Gemeinde Glashütten, Ortsteil Schloßborn

Bebauungsplan

„Am Silberbach“

- Teil I: Behörden und sonstige Träger öffentlicher Belange -

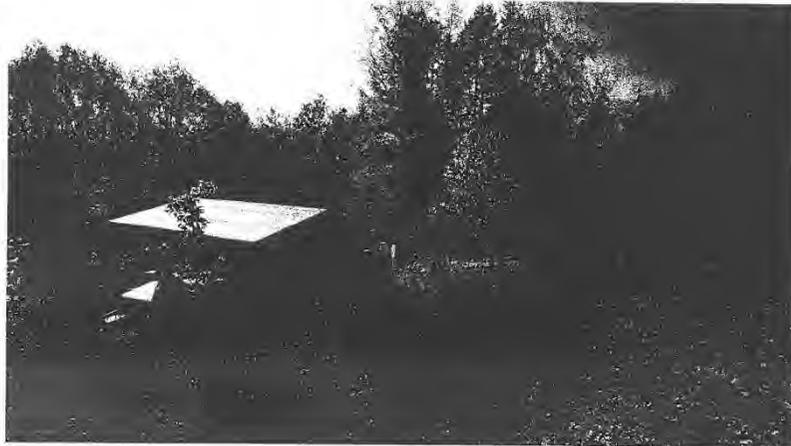
4. Die obigen zwei Bilder zeigen einen offensichtlich neu angelegten und gepflegten Garten. Nun mag es sein, dass man früher (vor 40, 50 Jahren) mit Zäunen, Hütten etc. im Außenbereich noch recht lax umging. Aber seit wenigstens 5-10 Jahren, seit der Bebauungsplan angestrebt wird, sollte das auch jedem in der Gemeinde klar sein, dass gerade Zäune, aber auch größere Hütten (vor allem die mit Betonfundament) im Außenbereich noch nie zulässig waren und auch heute nicht sind. Umso schlimmer ist es, wenn es trotzdem passiert und die Gemeinde sich nicht kümmert.

Auf Ebene der verbindlichen Bauleitplanung besteht diesbezüglich kein weiterer Handlungsbedarf.

Abbildung: Ungefährer 500-m-Umkreis um das Baugebiet. Grünschraffiert das FFH-Gebiet; rot schraffiert das NSG; lila, pink: gesetzlich geschützte Biotop; rot: Luftbildinterpretation Streuobst und Gehölze, orange: Streuobst, grün: Biotop.

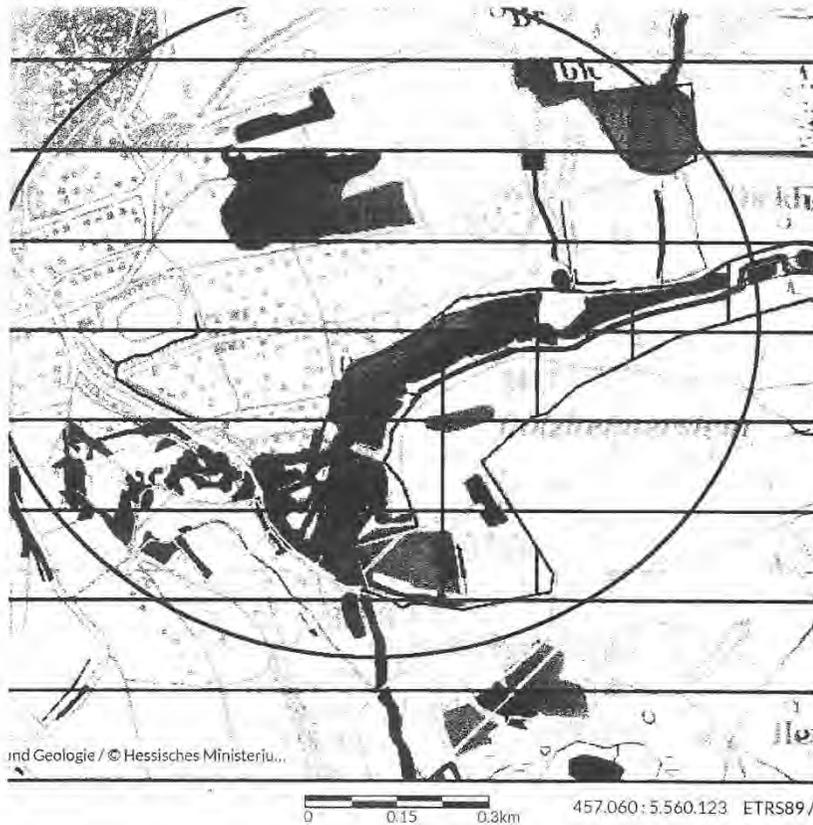
Im Umweltbericht wird auf Seite 32 wegen fehlender Rundwegmöglichkeiten kein steigender Druck durch Freizeitnutzung angenommen. Dem widerspricht der BUND. Es lassen sich sehr wohl Rundwege verschiedenster Art und Länge finden, Und wenn die Nutzung zunimmt, dann entwickeln sich auch auf überwachsenen Wegen schnell wieder Trampelpfade oder gar gut begehbare Wege.
